Avis délibéré de la mission régionale d'autorité environnementale sur la mise en compatibilité du plan local d'urbanisme (PLU) de la commune de La Chapelle d'Abondance (74) dans le cadre d'une déclaration de projet pour réaliser un centre d'incendie et de secours, des logements de fonction, une déchetterie intercommunale et un centre technique municipal

Avis n° 2024-ARA-AUPP-1480

Avis délibéré le 19 novembre 2024

Figure 1 : OAP n°5 (source : dossier)

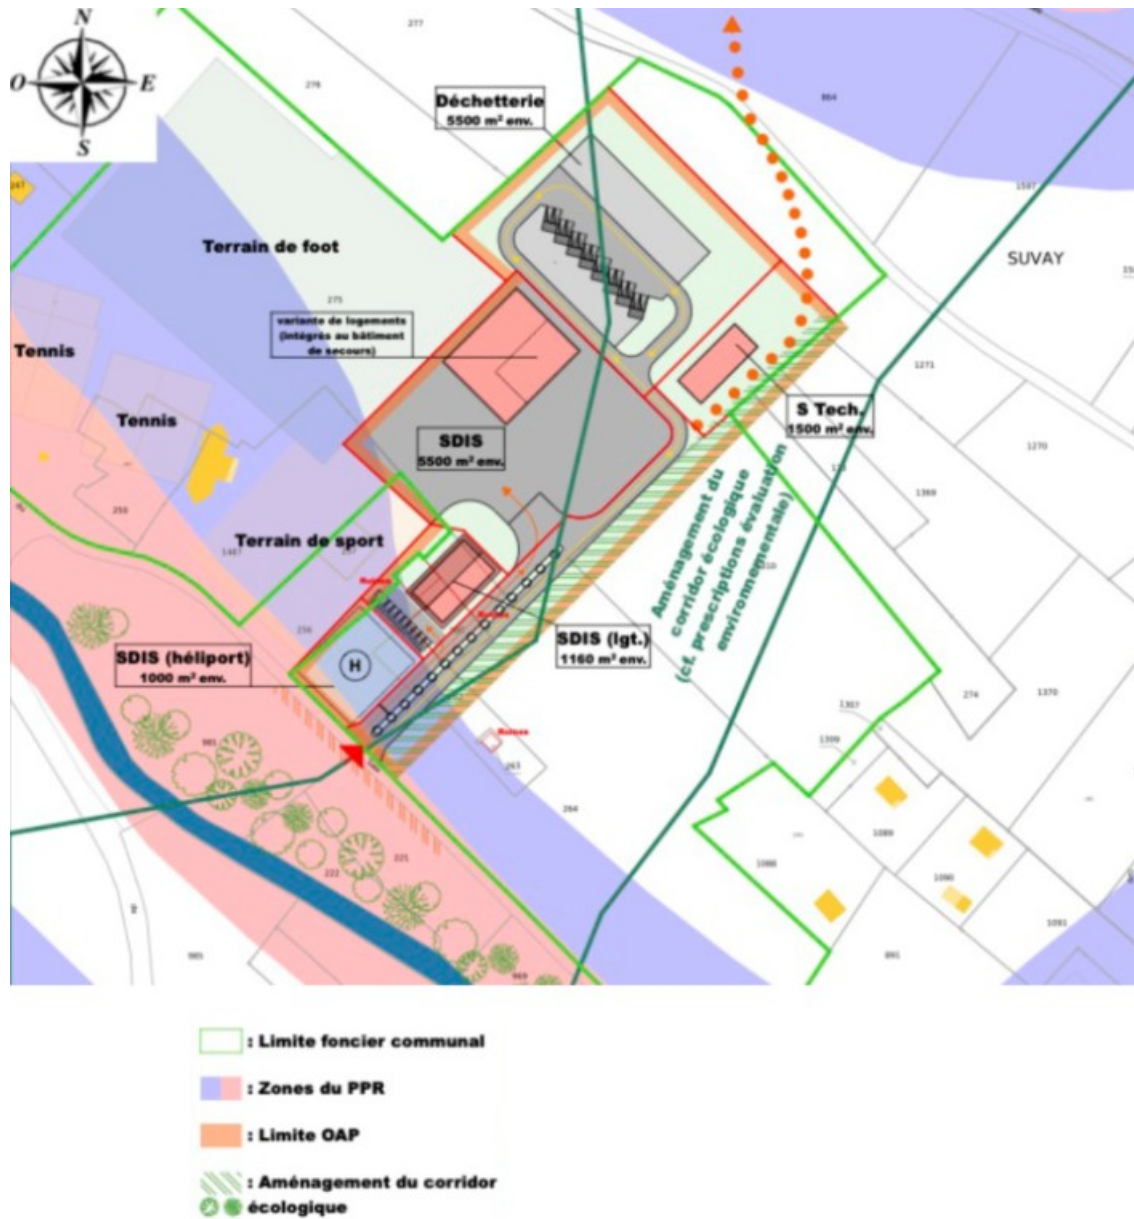
- d'ajouter une orientation d'aménagement et de programmation (OAP) sectorielle n°5 « *Sous le Saix* » (figure 1, voir en annexe du présent avis, comme pour l'ensemble des figures) ;
- de modifier le règlement graphique pour :
 - reclasser en zone urbaine « secteur d'équipements publics » indiquée UE (1,91 ha), d'une part, une zone agricole indiquée A (1,82 ha) et d'autre part une zone naturelle d'équipements publics indiquée Ne (0,09 ha) ;
 - reclasser une zone A en zone agricole comprenant un corridor écologique, indiquée Aco (6,54 ha) ;
 - reclasser une zone naturelle indiquée N en zone naturelle, comprenant un corridor écologique, indiquée Nco (14,44 ha) ;
- de modifier le règlement écrit pour définir le régime juridique applicable aux zones Aco et Nco et compléter les règles relatives à la zone UE.

10 Exemple : le schéma d'aménagement de l'OAP utilise au nord une flèche en pointillé rouge sans définir dans la légende sa signification (voie secondaire de secours pour le CIS en cas d'inondation de la RD 230). S'agissant de l'activité agricole le RP2 § 2.7 p.22 énonce « En rouge : parcelles nécessaires à l'installation nouvellement installée, en vert, celles de l'exploitation existante », en fait, le vert foncé est utilisé en lieu et place du rouge.

L'OAP n°5 définit un accès dédié au CIS et un autre pour les autres équipements publics (déchetterie et centre de secours). Le schéma d'aménagement de l'OAP localise le début de la voie secondaire de secours au-nord est de l'OAP (figure 1). Comme cela a déjà été précisé dans le présent avis, le tracé de cette voie secondaire est à clarifier (figure 4).

Figure 3 : élargissement de la RD 230 (source : dossier)

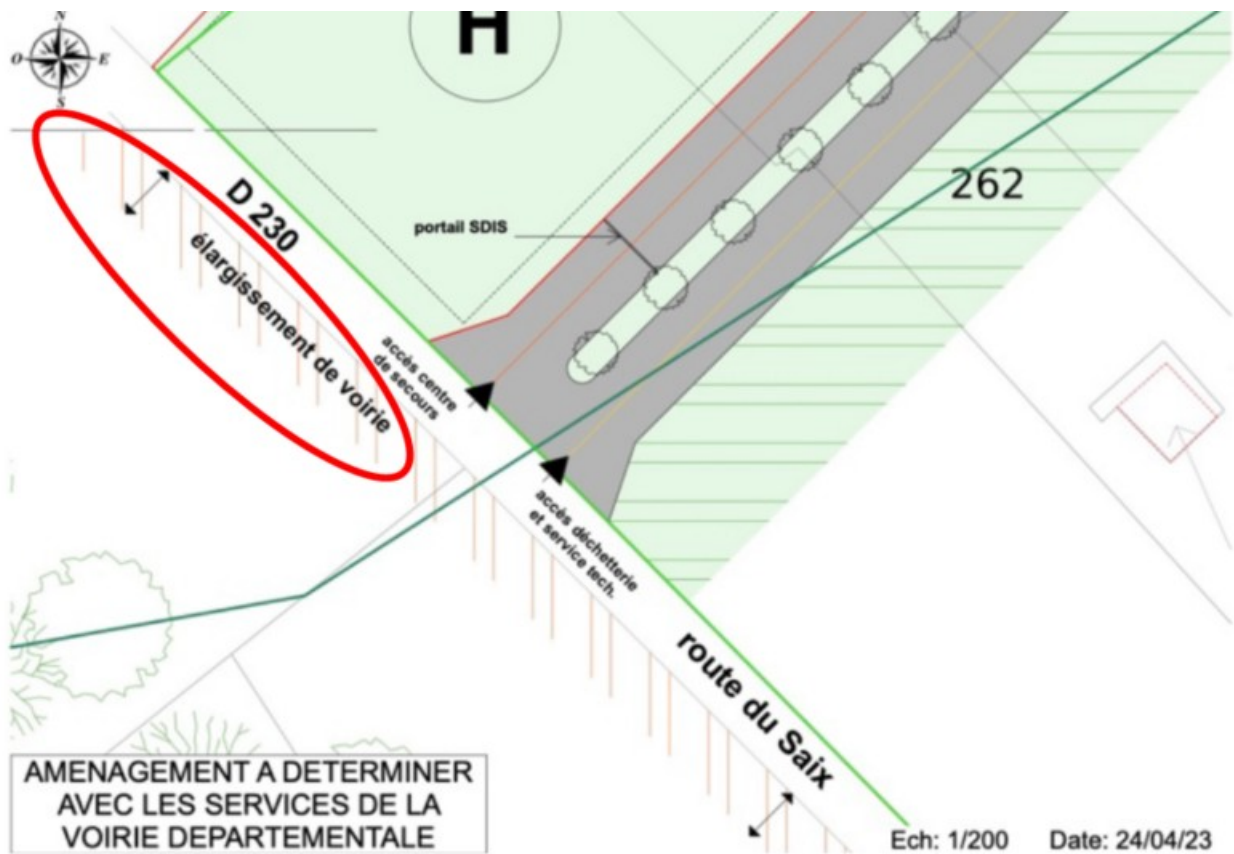
- les sites qui font l'objet d'une délocalisation : les deux CIS de Châtel et d'Abondance, les deux déchetteries de La Chapelle d'Abondance (Mioleine) et de Châtel (Pré la Joux, figure 2) ;
- les différentes opérations projetées sur le secteur Sous le Saix et aménagements liés : élargissement de la RD 230 et voie secondaire au nord (RP2 § 5 p.39-40, figures 3 et 6).

Sur le fond, le dossier n'analyse pas les incidences environnementales indirectes des opérations qui sont induites par le projet de regroupement d'équipements publics que l'évolution du PLU permet de réaliser : d'une part, le devenir des sites qui font l'objet d'une délocalisation (les deux CIS de Châtel et d'Abondance, les deux déchetteries de La Chapelle d'Abondance (Mioleine) et de Châtel (Pré la Joux)) et, d'autre part, les différentes opérations projetées sur le secteur Sous le Saix et aménagements liés (élargissement de la RD 230 au sud et voie secondaire au nord).

Figure 5 : OAP n°5 et corridor écologique (source : dossier)

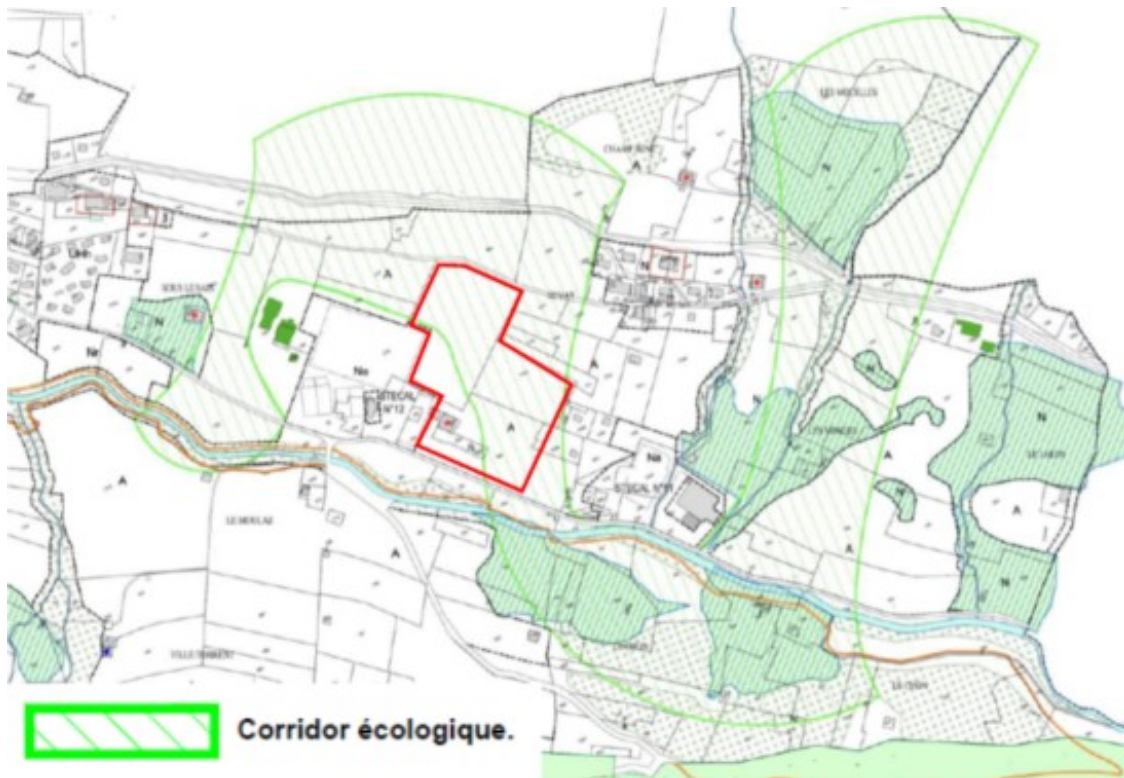
Site Sous le Saix. Le PLU identifie deux corridors écologiques situés au sud-est de la commune, à proximité de la commune de Châtel (RP1 § 3.1.3 p.25). L'OAP n°5 intersecte l'un de ces corridors écologiques (figure 5) ce qui a motivé la définition de « *mesures d'accompagnement pour assurer le maintien et un bon fonctionnement du corridor* » (RP2 § 4.4 p.35). Le dossier précise qu'au fur et à mesure de l'évolution du projet, intégrant d'autres équipements publics que le CIS, le secteur d'implantation a « *glissé* » vers l'ouest afin de préserver le corridor écologique situé à l'est (RP2 § 5 p.37) afin de garantir un corridor avec un « *minimum de 100 m de largeur* » (RP3 § 2.1 p.13, § 3.1.1 p.34, § 3.5 p.44). Ces alternatives étudiées et le choix retenu témoignent d'une approche itérative de l'évaluation environnementale.

Figure 6 : prise en compte des deux corridors écologiques dans le règlement graphique (source : dossier)

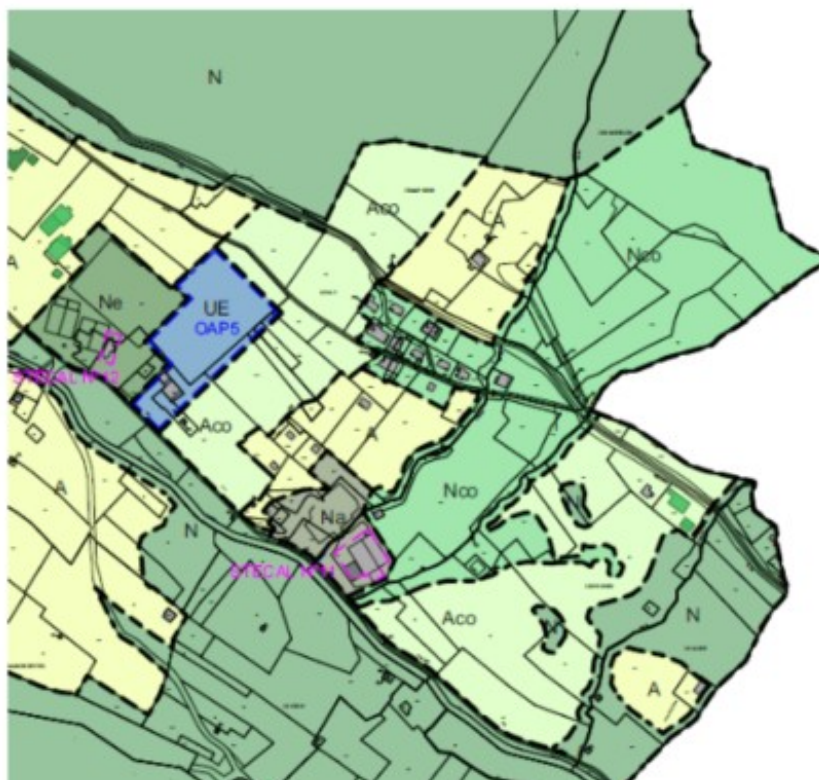
Le règlement graphique est modifié pour classer deux zones agricoles et naturelles indicées « *corridor écologique* » (Aco et Nco), l'une sur la bordure est de l'OAP n°5 et l'autre, plus à l'est, au niveau du second corridor écologique (figure 6).

Figure 7 : prise en compte des deux corridors écologiques dans l'OAP n°5 (source : dossier)

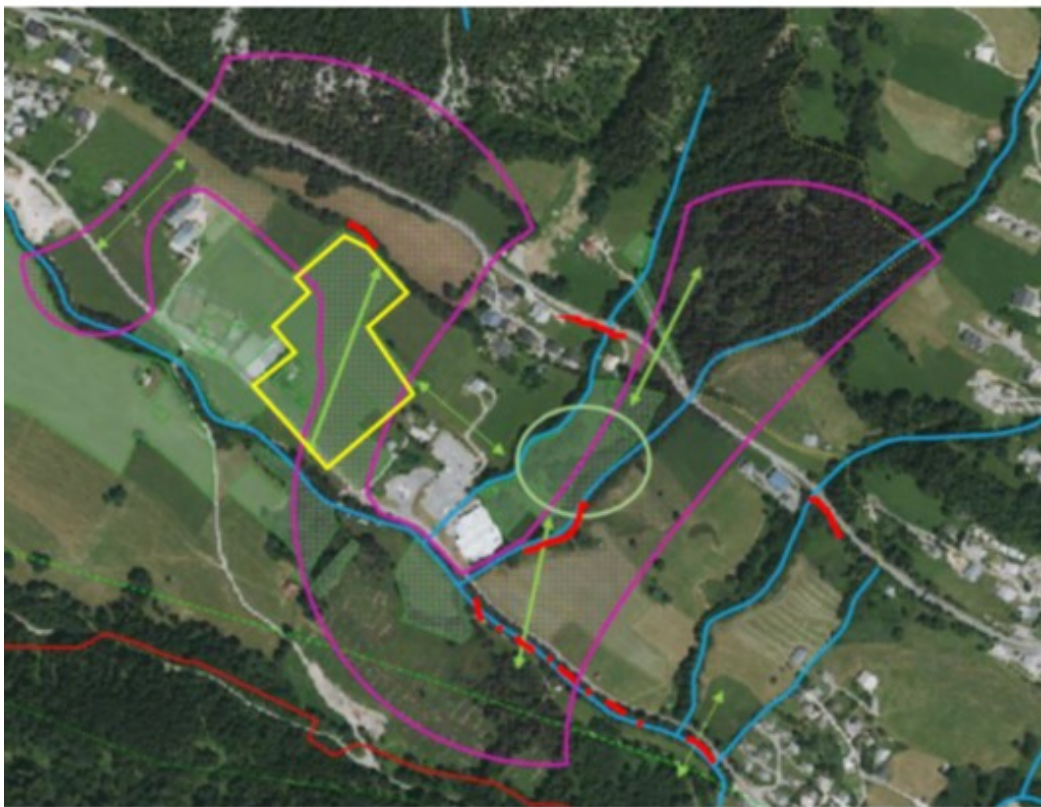
L'OAP est modifiée pour intégrer, comme orientation d'aménagement, la création de deux haies pour délimiter le corridor à proximité de l'OAP n°5 et prévoir la suppression des obstacles à la circulation de la faune afin d'améliorer sa perméabilité (OAP p.14-15, figures 6 et 7). Le dossier doit être modifié pour supprimer une contradiction entre, d'une part, l'OAP qui prescrit la création des deux haies de part et d'autre du corridor « *pour guider* » la faune et, d'autre part, le dossier qui se montre moins catégorique sur la haie située le plus à l'est de l'OAP (« *les limites ouest du secteur résidentiel pourraient faire l'objet d'un traitement similaire de manière à bien définir le corridor dans la partie aval* » RP2 § 5 p.41) : l'usage du mot « *pourraient* » dénote un caractère optionnel et facultatif qui n'est pas cohérent avec la création des conditions pour un corridor fonctionnel et des haies « *autour* » du corridor (RP3 § 2.3 p.23).

- **corriger le rapport de présentation pour supprimer le caractère incertain de la création de la haie la plus à l'est de l'OAP et la renaturation de la zone humide ;**
- **conclure sur le périmètre de l'OAP n°5 et le tracé de la voie secondaire de secours, sur la présence ou non d'espèce protégée et, lorsqu'une espèce protégée est constatée ou susceptible d'être présente, conclure si une autorisation dérogatoire de destruction d'individus d'espèce protégée devra être obtenue lors de la réalisation d'un projet, dans l'affirmative, établir que les conditions cumulatives requises sont réunies ;**
- **définir les mesures d'évitement, de réduction et de compensation, et modifier les orientations de l'OAP pour préserver la biodiversité.**

Figure 8 : OAP n°5 et plan de prévention des risques naturels (source : dossier)

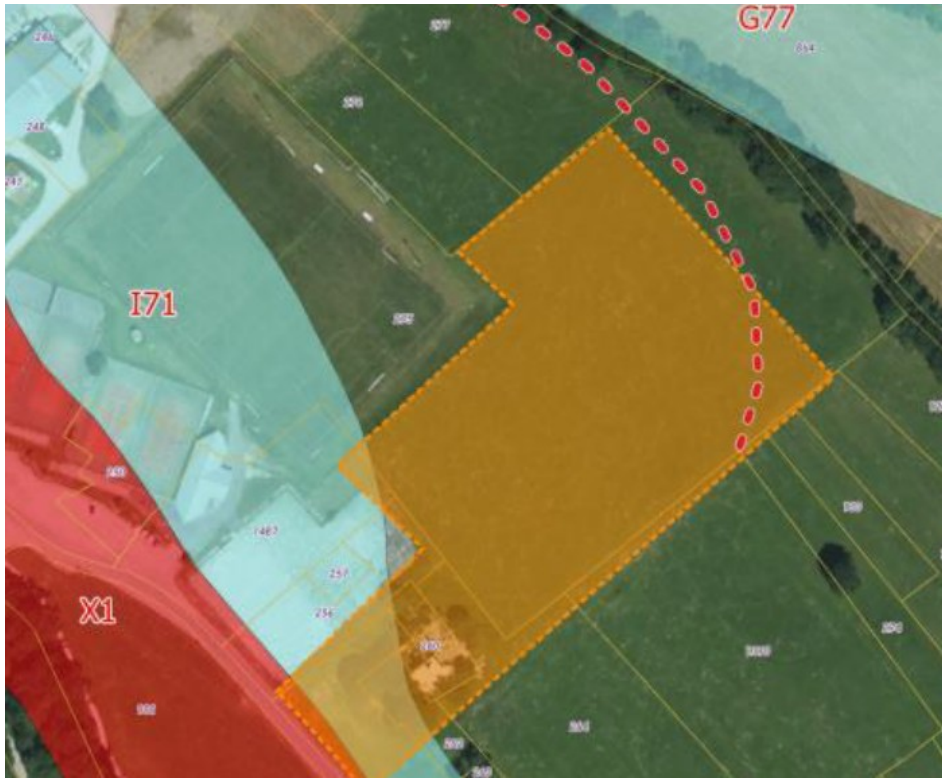
Site Sous le Saix. Au niveau de l'OAP n°5, la première bande le long de la RD 230 (au nord) est classée en zone T3 (aléa torrentiel fort degré 3) puis T1 (aléa faible, degré 1), puis aléa négligeable dans la carte d'aléas ; ce qui est traduit dans la carte du PPRn²¹ en zone rouge (aléa fort, inconstructible), bleue (risque modéré, constructible sous condition) et blanche (risque négligeable ou nul) (RP1 § 3.9.1 p.52-53, RP2 § 2.3 p.11-13, figure 8).

Le dossier précise que la partie sud de l'OAP n°5 est classée en zones rouge et bleue du PPRn, que les camions des services de secours doivent « franchir » une zone rouge de risque inondation pour partir en intervention et que « Cette situation a pour conséquence principale l'obligation de réaliser une voie secondaire au nord (raccordement sur un chemin rural existant), les départs d'intervention devant pouvoir toujours s'effectuer. (...) Ce contexte entraîne des travaux plus importants » (RP2 § 2.3 p.13, § 4.4 p.34). Le schéma d'aménagement de l'OAP n°5 comprend une flèche en pointillé rouge au nord, sans préciser sa signification dans la légende. Il s'agit du début du tracé de la voie secondaire qui figure dans sa totalité dans le rapport de présentation (RP2 § 5 p.37, 40) mais avec une contradiction qu'il convient de corriger : il est énoncé que ce tracé emprunte le chemin rural (de la Chaux) situé au nord de l'OAP jusqu'à son croisement au nord-ouest avec la RD22, toutefois la représentation graphique du tracé (en pointillés rouges) n'emprunte pas ce chemin mais, soit part de l'ouest de l'OAP et longe le chemin au sud de celui-ci (p.37), soit trace directement au nord-ouest à travers la prairie pour rejoindre directement la RD22 (p.40, figure 6). Ce chemin rural semble, du reste, recouvert par la végétation sans que ceci ne soit précisé, ni analysé, dans le dossier ²².

Le dossier doit être complété pour ajouter la légende de la carte du PPRn, compléter celle de l'OAP n°5, préciser clairement sur un document cartographique le tracé de la voie secondaire, ses caractéristiques (largeur, en état naturel ou non, carrossable ou non. Il doit également préciser si des travaux sont nécessaires pour rendre ce tracé accessible aux véhicules du CIS et analyser les incidences environnementales de l'aménagement de cette voie secondaire pour le SDIS (consommation d'espace, biodiversité, etc.), ainsi qu'analyser les incidences environnementales de l'élargissement de la RD 230 en zone rouge du PPRn.

- **de justifier le choix d'un site qui oblige les services de secours à « franchir » une zone rouge de risque inondation ;**
- **d'ajouter une légende du plan de prévention des risques naturels ;**
- **de clarifier le tracé de la voie secondaire de secours pour les pompiers et de préciser ses caractéristiques ;**
- **d'analyser les incidences environnementales des travaux de voiries à réaliser, en prenant en compte le risque d'inondation, et de définir les mesures pour éviter, réduire et compenser ces incidences.**
